UNIVERZITA PALACKÉHO V OLOMOUCI Křížkovského 511/8, 771 47 OLOMOUC

č.j.: 164/PV/OVZ/2024

Věc: Vysvětlení, změna, doplnění zadávací dokumentace č. 8

K veřejné zakázce na stavební práce s názvem: „**UPOL – Nástavby a stavební úpravy vnitřních prostor Právnické fakulty (budova A)**“, zadávané v nadlimitním režimu v otevřeném řízení, uveřejněné ve Věstníku veřejných zakázek pod evid. č.: **Z2024-035645**, Vám v souladu se zákonem č. 134/2016 Sb., o zadávání veřejných zakázek, v účinném znění (dále jen „Zákon“) sdělujeme následující vysvětlení, změnu a doplnění zadávací dokumentace:

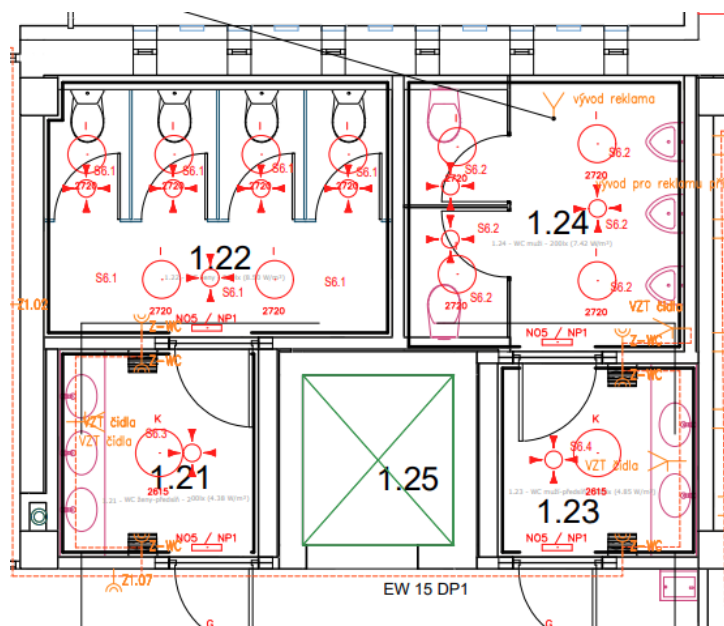
Dotaz č. 2 – Svítidla toalety

Tato svítidla jsou dle půdorysu použita na toaletách a předsíních toalet viz. výřez z půdorysu.

Ve výkazu se píše, že svítidlo má mít 3000 K a je tam i zmínka o TunableWhite. Je tento parametr opravdu požadován do těchto prostor? Nebo je dostačující svítidlo se 3000 K bez funkce TunableWhite. Požadovaný výkon (W a lm) je uveden ze svítidla, nebo ze zdroje?

Ano, funkce TunableWhite je požadována i pro svítidla na toaletách. Požadovaný výkon (W a lm) je uveden ze svítidla.
